Søknad om mindre endring av godkjent reguleringsplan.

Ny uttale til søknad om endring av reguleringsplan - skytebane Haukåsen - Radøy kommune.

Svar på spørsmål om byggegrense mot veg - gnr 38 bnr. 1, gnr. 98 bnr. 10 - Radøy skyttarlag

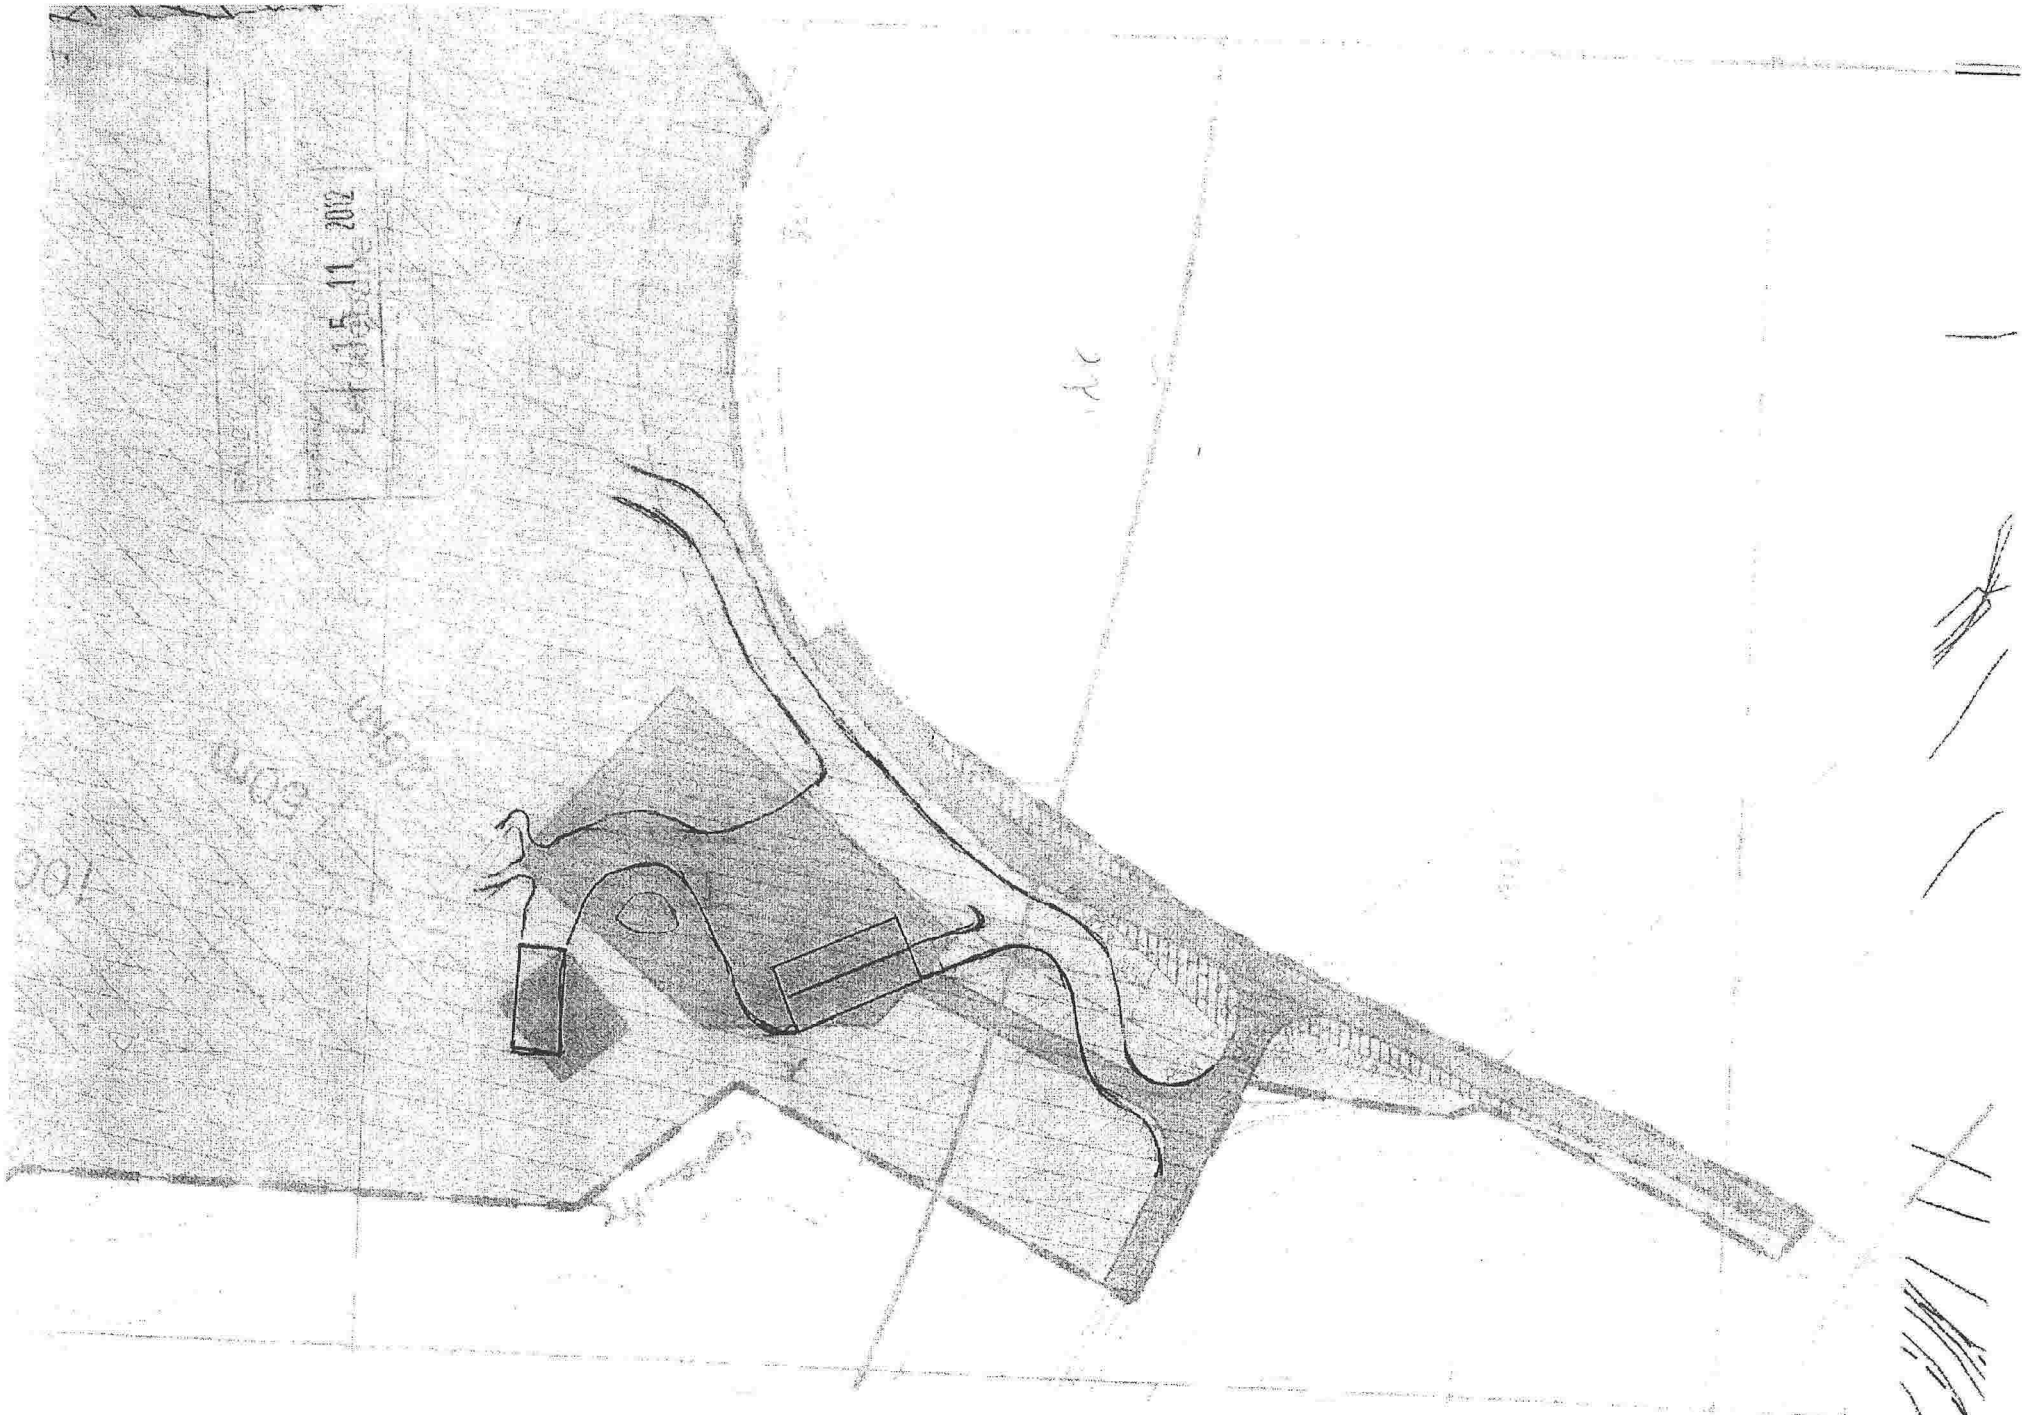
Skytterhuset ønskes flyttet ca. 30 m lenger sør. (se vedlagt kart)

- Huset kommer ca. 4m lavere i terrenget.
- Standplass 200/100 m kan trekkes ca.15 tilbake, noe som fører til at kulefanget på 200m kan senkes med ca.5m.

For at det skal være mulig å utnytte loftsetasje må mønehøyde økes til ca.8m. (se vedlagt tegning)

For å unngå stor fylling på veien fra innkjørsel til parkeringsplass, ønskes tilkomstveien lagt inn mot veiskulder i byggeforbudssonen. Veibredde økes til 6m for smidigere inn/utkjøring.

Det vil være ønskelig at arealet i byggeforbudssonen inn mot vei kan utnyttes til parkering.(se vedlagt kart)

Statens vegvesen vil kunne akseptera at tilkomstvegen vert plassert innanfor byggjegrænse langs veg. Foresetnaden er at avstanden frå tilkomstveg parkeringsplass til vegkant fylkesveg 411, vert minst 10 meter. Byggjegrænse fastsett i gjeldande reguleringsplan skal ikkje endrast og må framleis vere 15 meter.
